Mission régionale d'autorité environnementale

**Avis délibéré
sur le projet de logements, de commerces et d'une crèche
en surplomb de la future gare de la ligne 16
à Aulnay-sous-bois (93)**

N° APJIF-2023-030
en date du 12/07/2023

Illustration 3: Plan masse avec, à gauche, l'îlot Gare et, à droite, l'îlot Est. Source : Notice paysagère, p. 6.

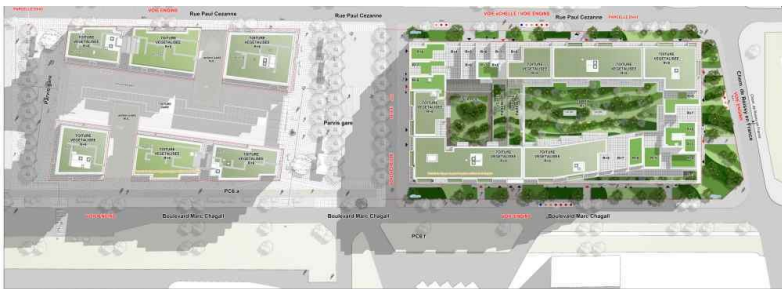
L'Autorité environnementale note les éléments de réflexion concernant l'élaboration des formes urbaines du projet et la volonté de limiter l'effet de masse de ces îlots. Elle relève cependant que la transition paysagère entre ces deux îlots et leur environnement n'est pas suffisamment explicitée. Ainsi, le dossier ne développe pas d'argumentaire concernant les hauteurs des différents volumes et ne présente pas la manière dont ce projet va impacter le paysage pour les résidents des logements collectifs alentours. Pourtant, les deux îlots s'inscrivent en rupture avec les formes urbaines de ce territoire, ne serait-ce qu'en raison de leur densité et de leur hauteur.

(4) L'Autorité environnementale recommande de justifier la hauteur des différents volumes qui composent le projet, de rendre compte de leur insertion paysagère au travers de représentations élargies aux quartiers limitrophes (coupes, photomontages) et de présenter l'évolution des vues (avant/après) depuis les logements collectifs à proximité du site.

Illustration 6: Carte annuelle de la pollution au NO₂ du site (en bleu) et de son environnement proche. Source : AirParif, données 2019.

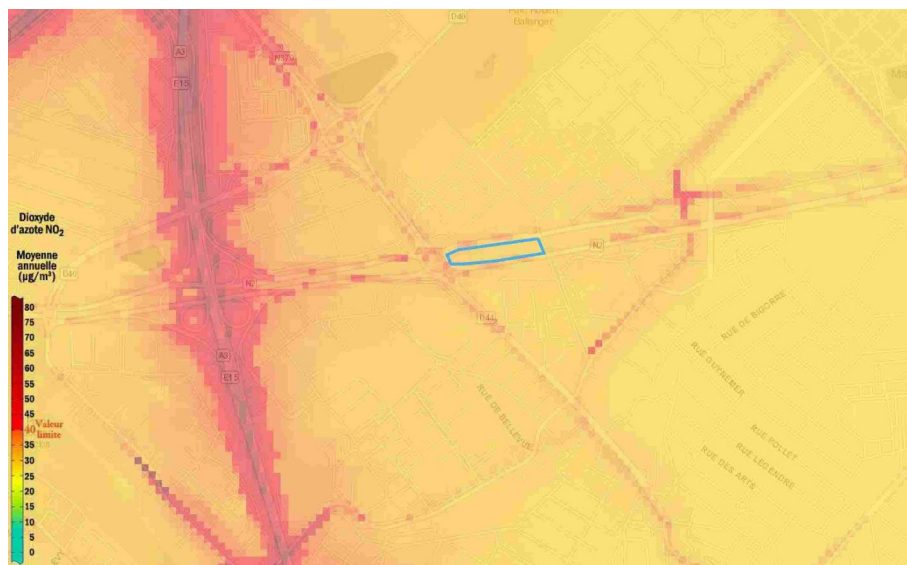
L'Autorité environnementale relève que la caractérisation de la qualité de l'air sur site est limitée à la seule mesure du NO₂. Ainsi, d'après les données disponibles sur le site internet d'AirParif, durant 19 jours la concentration en ozone a dépassé les 120 µg/m³ pour huit heures sur le site du projet. De même, les concentrations moyennes annuelles en PM₁₀ et PM_{2,5} ont atteint respectivement 20 µg/m³ et 13 µg/m³, loin des valeurs défi-

(9) L'Autorité environnementale recommande de compléter la caractérisation de la qualité de l'air par une analyse au droit du site du taux de concentration en oxydes d'azote (NOx), monoxyde de carbone (CO), et en composés organiques volatils (COV) dont le benzène, les poussières PM_{2,5} et le benzo(a)pyrène.

Illustration 7: Carte des niveaux sonores représentant l'indicateur de bruit Lden sur une journée complète pour l'année 2017. Le périmètre du site est indiqué en bleu.
Source : BruitParif, annotation MRAe.

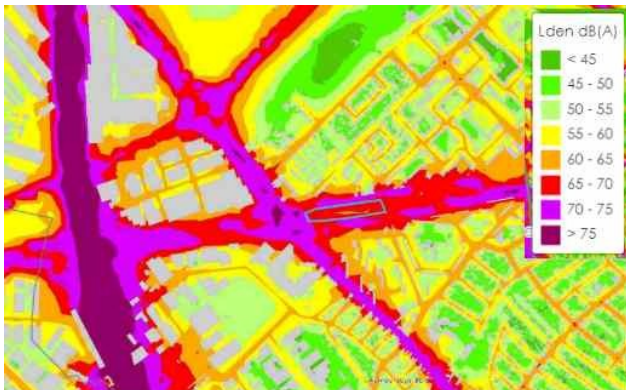
D'après les données disponibles sur le site BruitParif, les niveaux sonores dépassent les 65 Lden dB(A) sur l'ensemble du site, et atteignent des valeurs comprises entre 70 et 75 Lden dB(A) sur certaines de ces limites. La nuit, les valeurs minimales sont de 55 Ln dB(A).

(11) L'Autorité environnementale recommande de :
